Projet d'aménagement de la phase 3 de la promenade Samuel-De Champlain entre la côte de Sillery et la côte Gilmour à Québec

Rapport d'enquête et d'audience publique

Septembre 2013

Figure 4 Les options étudiées pour la relocalisation de la voie ferrée

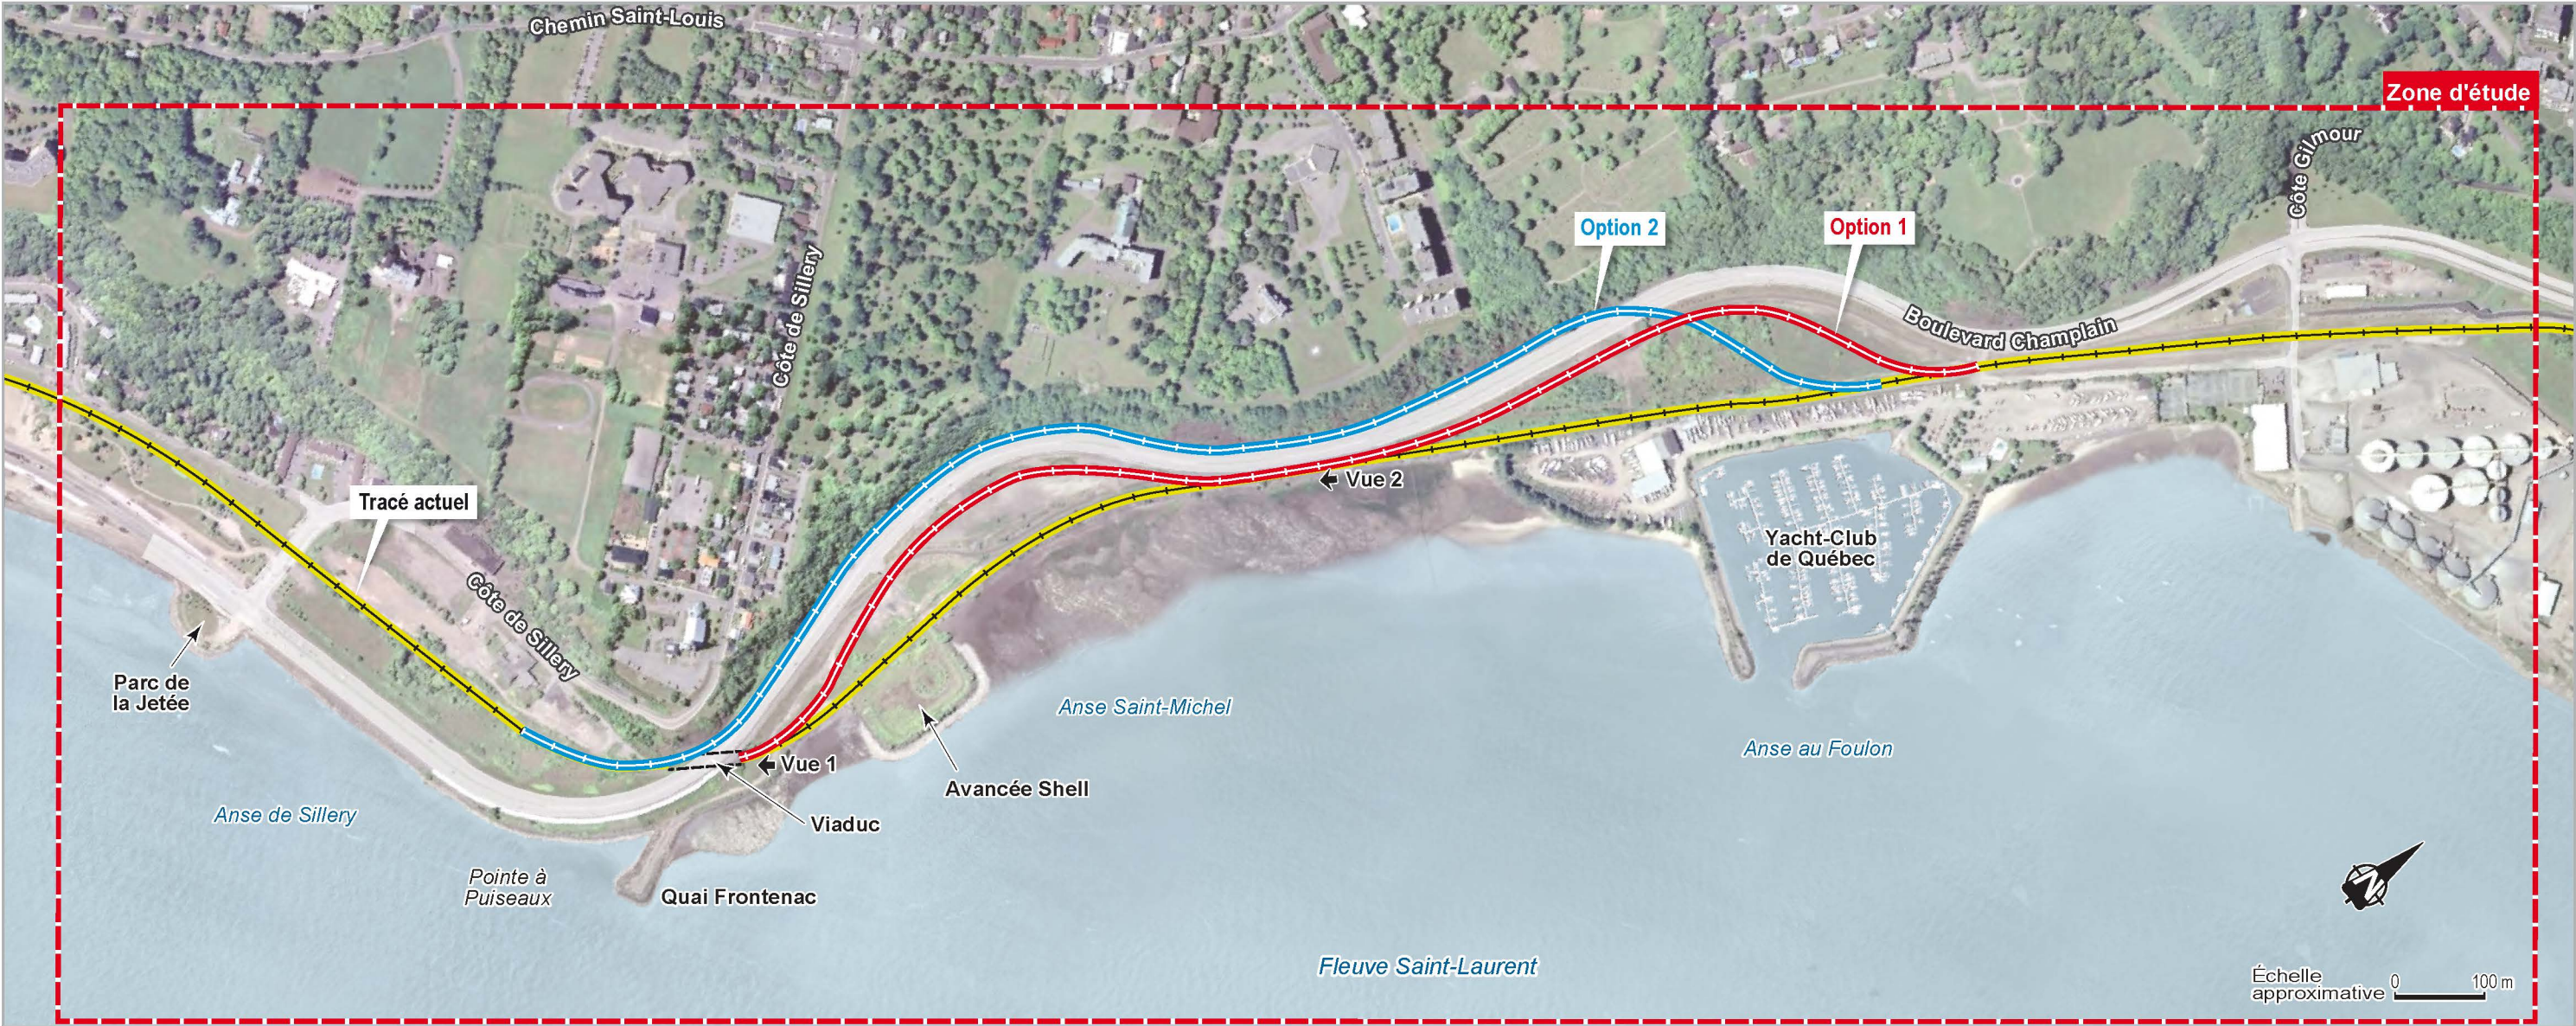
Plus récemment, pour le projet de la phase 3, la CCNQ a évoqué deux tracés potentiels (options 1 et 2) situés de part et d'autre du boulevard (figure 4). L'option qu'elle privilégie est celle d'un tracé (option 2) qui suppose de déplacer la voie sur 1,6 km pour l'accoler à la falaise (PR3.1, p. 8 ; PR1, p. 5). Quant à l'option 1, similaire au tracé prévu dans le projet de 2002, elle n'a pas été documentée dans l'étude d'impact.

Dans l'hypothèse où l'antenne ferroviaire serait conservée, une autre solution de rechange pourrait être de la rapprocher du boulevard tout en maintenant celui-ci dans sa position actuelle. Il s'agit de l'option retenue dans la première version de la promenade présentée en 2002¹. Ce tracé ne nécessiterait ni la démolition du viaduc ni le déplacement du boulevard. Selon ce scénario, le boulevard conserverait sa position actuelle et, à la sortie du viaduc, la voie ferrée s'incurverait pour aller s'accoler au boulevard (figure 4).

Au-delà de ce tronçon exigü, le projet de 2002, tout comme l'option 1 esquissée par le promoteur, prévoit qu'à la hauteur de la marina, le tracé de la voie ferrée s'incurve pour suivre la courbure de la falaise et du boulevard (figure 4). Toutefois, au regard de l'étude technique déposée par l'APQ, il appert que dans ce secteur, c'est-à-dire à l'approche de la zone de manœuvre et d'aiguillage du port de Québec, il serait préférable de réduire la courbure de la voie afin de minimiser les risques de déraillement liés aux manœuvres des trains (DQ11.1.1, p. 12).

Figure 5 La vue en coupe de la portion terrestre la plus étroite du projet

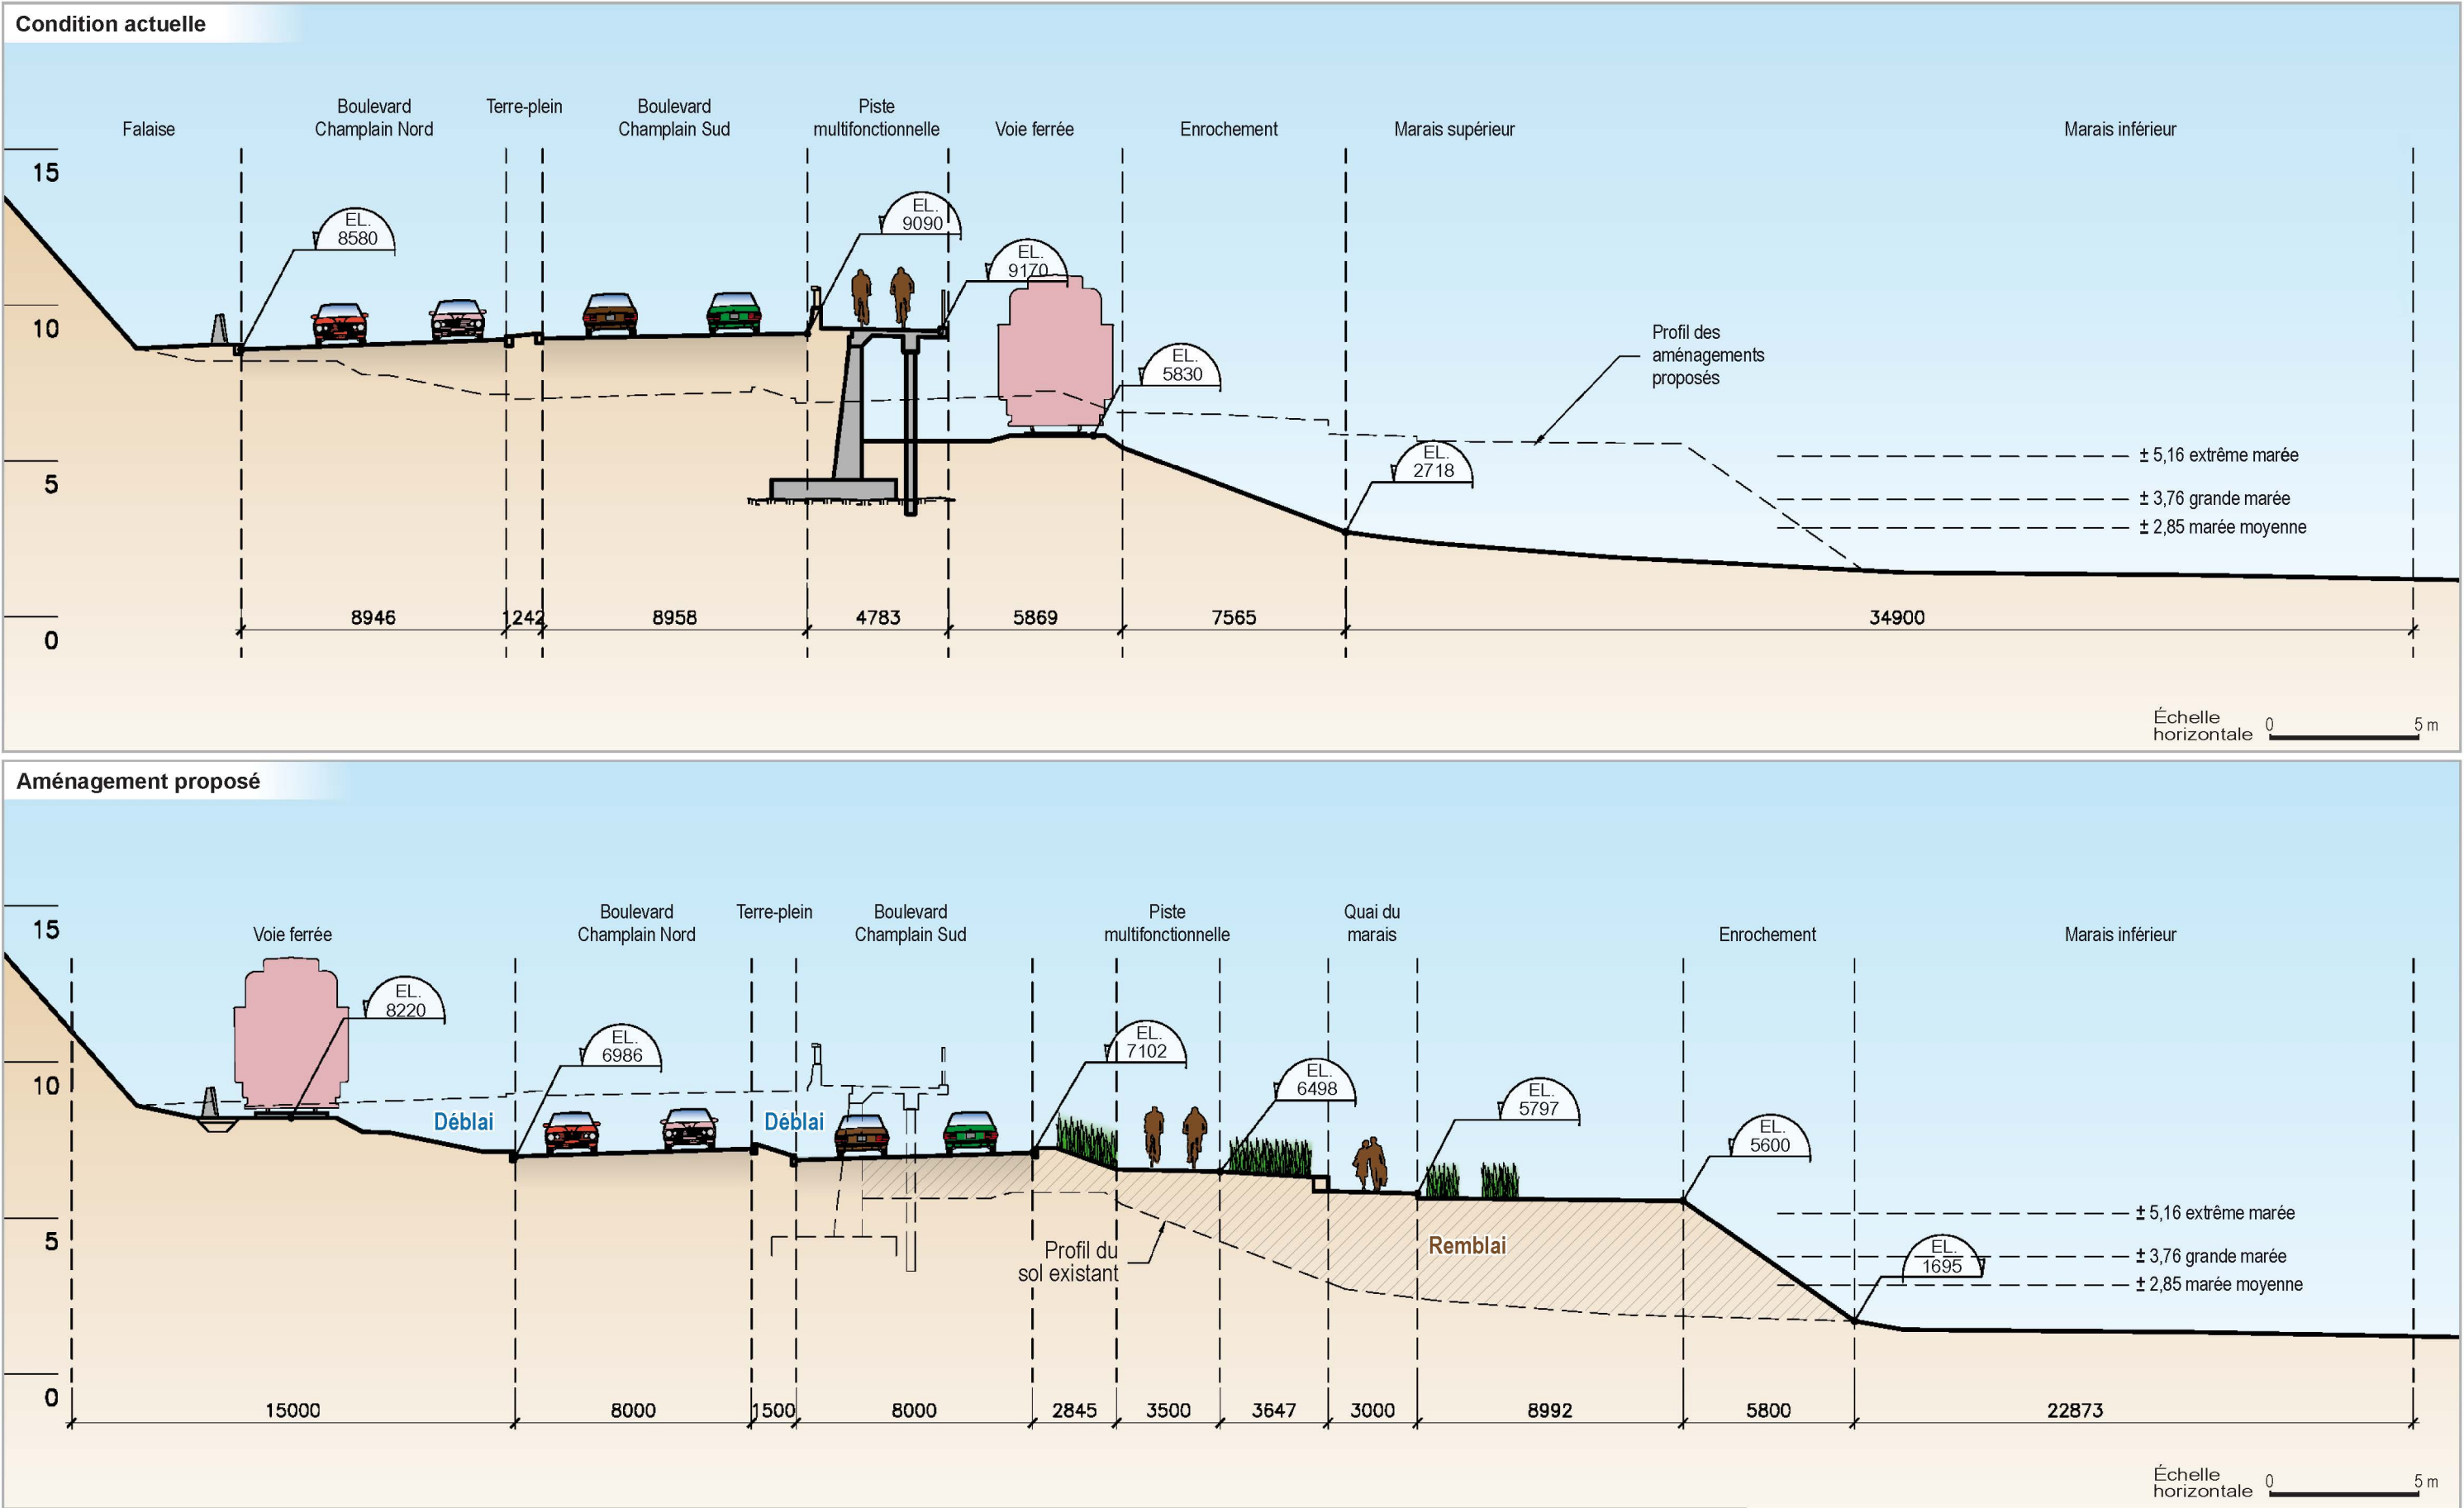
De plus, les coupes illustrant la portion la plus exiguë de la phase 3 de la promenade laissent voir que le promoteur a prévu de larges espaces vacants entre le boulevard, la piste multifonctionnelle, le sentier piétonnier et la rive (DQ2.1.5 ; DQ2.4.1). Par endroits, ils totalisent jusqu'à une quinzaine de mètres de large (figure 5). Or, l'exemple de la phase 1 avec le resserrement entre le boulevard et la rive observable au pied de la côte du Verger démontre que la continuité de la promenade n'exige pas autant d'espace. Il en va de même des aménagements du corridor du Littoral. Par ailleurs, puisque l'empiètement maximal sur le marais coïncide avec le miroir d'eau, il y a lieu de réévaluer si l'espace accordé à cet élément de la promenade, dont la fonction est surtout récréative et esthétique, justifie la perte d'une portion substantielle du marais supérieur.

Figure 7 La plage du Foulon, réalité et propositions

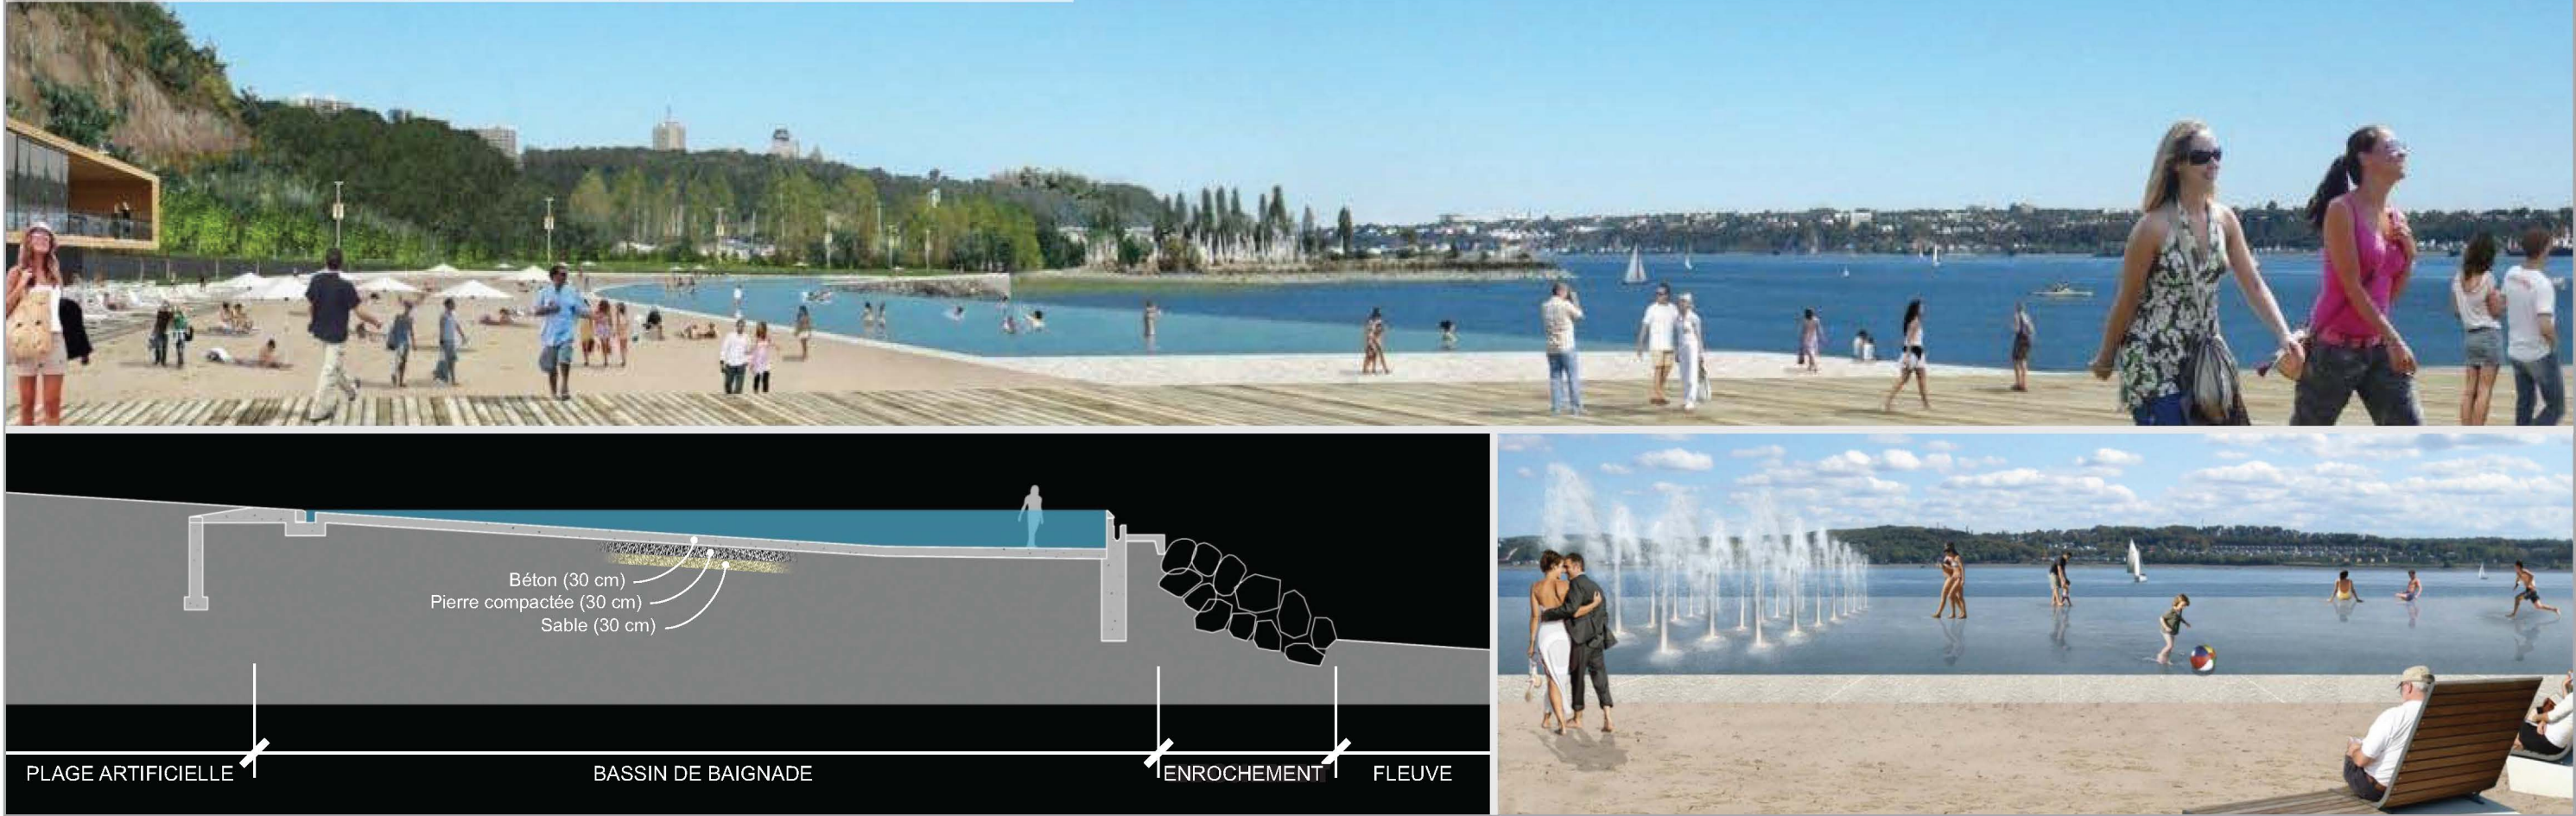
La prise en compte du marais et des habitats aquatiques a amené le promoteur à revoir le projet de plage. Dans le présent projet de la phase 3, la plage existante serait conservée telle quelle tandis que l'accent serait plutôt mis sur la construction d'une plage artificielle du côté de l'avancée Shell sur des terrains situés au-dessus de l'enrochement (figure 7).
